Rapportage Buurtconsultatie Herontwikkeling Bonenburgerlaan nr's 23-29

Informatieavond 8 februari 2023, 19.00-22.00 uur

20 april 2023

Nieuwe situatie en 3D impressies

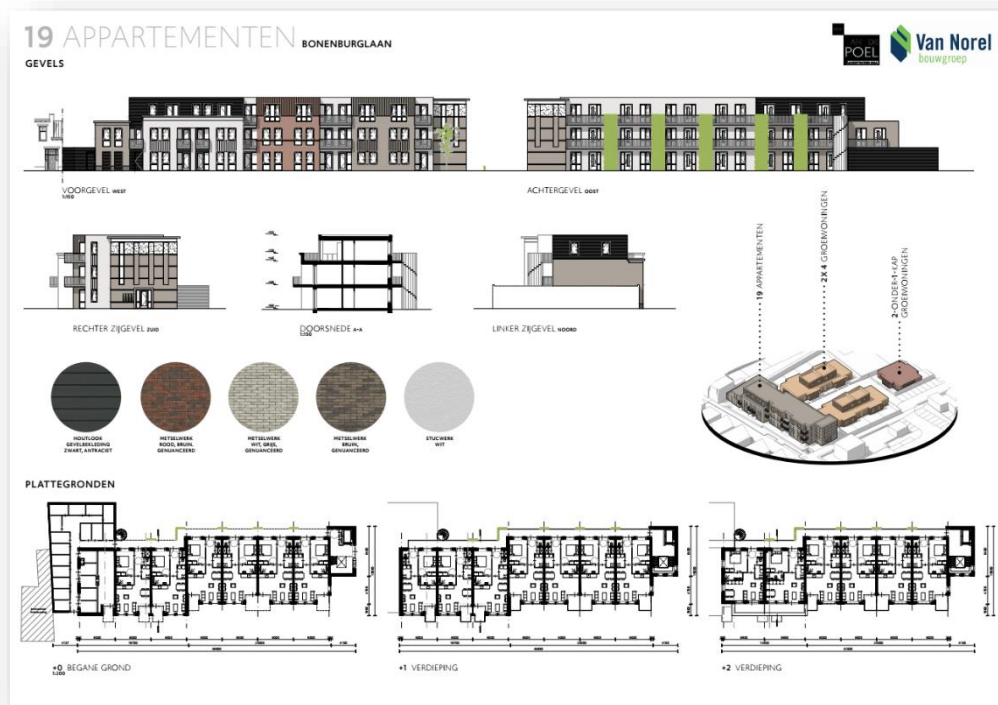
1. Tijdens en naar aanleiding van de eerste informatieavond zijn er al door meerder omwonenden opmerkingen geplaatst over de in- en uitrit en de parkeervoorziening op grond van gemeente Heerde richting de parkeervoorziening op het achterterrein. Tijdens deze tweede informatieavond worden deze opmerkingen bij het tonen en toelichten van het plan herhaald. Direct omwonenden hebben de nodige twijfels en kritische geluiden bij het handhaven van de inrichting.
De geluiden die gehoord worden hebben betrekking op:

- De vrije ruimte rond de uitrit (auto's kunnen elkaar nu al niet goed passeren, straks komen er veel meer auto's bij en wordt het dus nog slechter),
 - De parkeervoorziening aan de Bonenburgerlaan belemmeren een goed overzicht ter plaatsen van de uitrit,

- Tegenover de uitrit bevindt zich een eetgelegenheid waarvan de bezoekers vaak de auto's dusdanig parkeren dat de in- en uitrit naar het parkeerterrein binnen het plangebied verder bemoeilijkt gaat worden

- De parkeervoorziening op de grond van gemeente Heerde is niet ruim genoeg om elkaar veilig en goed te passeren
 - Hoe wordt voorkomen dat ik in mijn woning het inschijnen van koplampen wordt weggenomen/ verminderd?

- De indeling van de parkeervoorziening op de grond van gemeente is op dit moment rommelig, "iedereen gooit zijn auto gewoon maar neer", hoe wordt dit voor de toekomstige situatie verbeterd?

2. Op de situatietekening staan bomen getekend, gevraagd wordt wat voor afmetingen deze bomen krijgen en is deze locatie definitief? Omwonenden maken zich namelijk zorgen over eventuele hinder van de bomen (schaduwwerking op zonnepanelen).
Reactie initiatiefnemer: *Gedurende de informatieavond licht initiatiefnemer toe dat de bomen indicatief op de situatietekening zijn weergegeven zodat duidelijk wordt dat het geen stenen oppervlakte zonder beplantingen wordt. De exacte locatie van bomen zal in de verdere uitwerking van het terrein worden bepaald, waarbij zoveel als mogelijk rekening zal worden gehouden met de omgeving. De bomen die aangebracht zullen worden, worden geplant om de zogeheten hittestress op de parkeervoorziening te beperken.*

5. Op situatietekening staat dat er een groen plantsoen met lage begroeiing in combinatie met een groen haag van 1,2 meter hoogt tussen de parkeervoorziening en de Meesterskamp woningen wordt gerealiseerd. De aanwezig bewoners van de Meesterskamp woningen geven aan dat zij liever zien dat deze haag 1,5 meter hoog wordt. Zo willen zij zicht op de geparkeerde auto's voorkomen.
Reactie initiatiefnemer: *Tijdens de informatie avond is samen met de omwonenden verkend dat beide hoogte van de haag een optie is maar dat de hoogte van 1,2 meter hoog een vriendelijker en meer open uitstraling kent. Mede als gevolg van de afstand van de woonkamers van de woningen tot aan het parkeren is het aannemelijk dat de hoogte van 1,2 meter volstaat. Mocht bij de verdere uitwerking blijken dat de hoogte van 1,5 meter het gevoel van privacy vergoot, dan zal de hoogte worden uitgewerkt.*

7. Omwonenden maken zich zorgen over de toegankelijkheid van het gebied tussen de woningen voor de hulpdiensten. Dit als gevolg van de "krappe" toegang vanaf de Bonenburgerlaan. Op de situatie tekening staat namelijk aangegeven dat de voertuigen van de hulpdiensten ook opgesteld kunnen worden tussen de grondgebonden woningen.
Reactie initiatiefnemer: *Tijdens de informatieavond worden de zorgen ter informatie opgeschreven en zullen tijdens de gesprekken met gemeente Heerde worden meegenomen ter verdere optimalisatie van de in- en uitrit richting de Bonenburgerlaan.*

8. In de situatietekening staat een ondergrondse vuilcontainer getekend rond de hoofdentree van het appartementenblok. Omwonende geven aan niet blij te zijn met deze locatie. Daarnaast vragen een aantal aanwezigen zich af of deze ondergrondse vuilcontainer wel noodzakelijk is, aangezien er ook al eentje bij de Vicarielaan (ca 200 meter lopen) en eentje in de Kerkstraat (ca. 250 meter lopen) staat? Omwonenden verwachten overlast door zwerfvuil.
Reactie initiatiefnemer: *Tijdens de gesprekken met gemeente is er eerder gesproken over de noodzaak van de ondergrondse container. Op basis daarvan is de locatie ingetekend. Daarbij is rekening gehouden met de loopafstand van de bewoners van de appartementen maar ook met die van de grondgebonden woningen. Initiatiefnemer zal tijdens de vervolgsprekken met gemeente ook deze geluiden meenemen.*

9. De bewoners van het Emma huis, Bonenburgerlaan 30 geven aan niet blij te zijn met de verschuiving van de hoofdentree van de appartementen. In de voorgaande versie van de situatietekening was deze aan de zijde van de Bonenburgerlaan getekend. In de nu getoonde situatietekening kijkt de hoofdentree uit op de entree van hun woning. Hierdoor wordt het gevoel van privacy verkleind.
Reactie initiatiefnemer: *Tijdens de informatieavond geeft initiatiefnemer samen met de architect aan dat zij dit geluid serieus nemen en bij de verdere uitwerking van het plan de entree nogmaals zullen beoordelen en kijken of er een optimalisatie kan worden doorgevoerd.*

Reactie initiatiefnemer: *Tijdens de informatieavond is naar de aanwezigen geformuleerd dat n.a.v. de eerder ontvangen berichten, overleg gevoerd is met gemeente Heerde. Maar dat de conclusie van die overleggen is dat er voor gemeente Heerde geen aanleiding is om de in- en uitrit en de bestaande parkeervoorziening n.a.v. het initiatief aan te passen of te optimaliseren. Daarnaast is uit de gesprekken naar voren gekomen dat gemeente Heerde niet voornemens is om de parkeervoorziening te optimaliseren door het aanbrengen van markeringen zodat er ordelijker zal worden geparkeerd.*

Initiatiefnemer heeft mede n.a.v. de overleggen met gemeente ook toegelicht richting de aanwezigen dat een tweede in- of uitrit geen optie is ivm de extra belasting op de Bonenburgerlaan. De meest voor de hand liggende locatie voor

Ten aanzien van het inschijnen van de rijdende auto's, heeft Initiatiefnemer voorgesteld om in overleg met de betreffende omwonende op zoek te gaan naar een passende oplossing zodat het inschijnen beperkt zal worden.
